RESPUESTA A SOLICITUD DE DICTAMEN TÉCNICO
PARA LA MODIFICACIÓN AL PLAN DE DESARROLLO URBANO DEL CENTRO DE
POBLACIÓN

"Ajustes al Plan Maestro Ciudadana" sobre **varios predios** con claves catastrales **721-500-001, 721-500-004, 725-500-005, 725-500-006 y 725-500-007**, en una superficie total de **2,125,499.85 m²**, ubicados en **Avenida Tecnológico / Avenida Cristóbal Colón Fontanarrosa, del Predio Quintas Carolinas**, considerados como **predios baldíos urbanos** y que solicita, conforme a lo establecido en el Plan de Desarrollo Urbano del Centro de Población Chihuahua, Sexta Actualización PDU2040:

*****PROCEDENTE CONDICIONADO*****

ANÁLISIS PARA DICTAMEN TÉCNICO

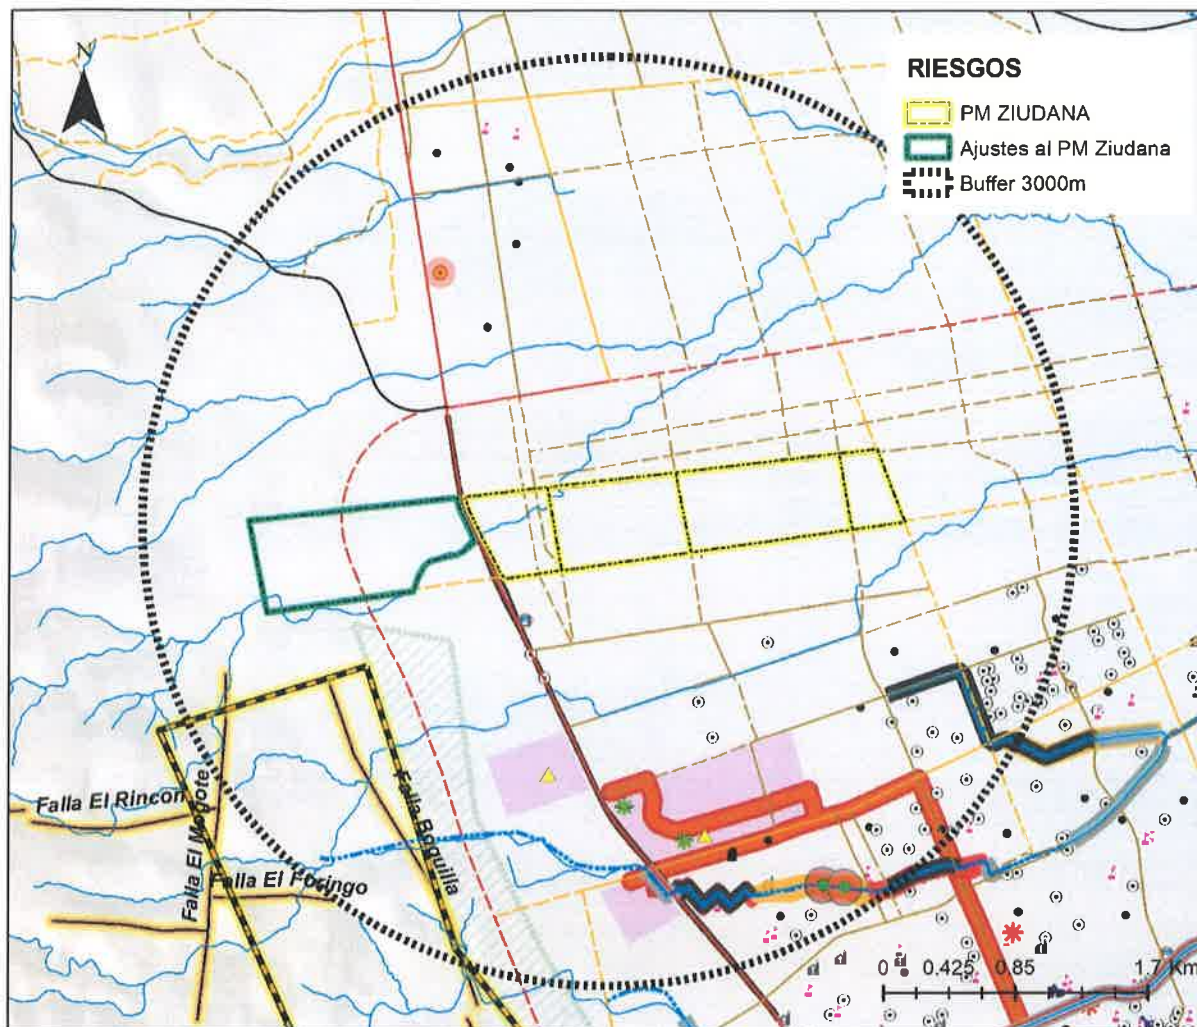
3.1	Ríos, Arroyos, otros	Se observa la trayectoria del arroyo El Cuervo en el área a de los predios fracción I y IV.	☐
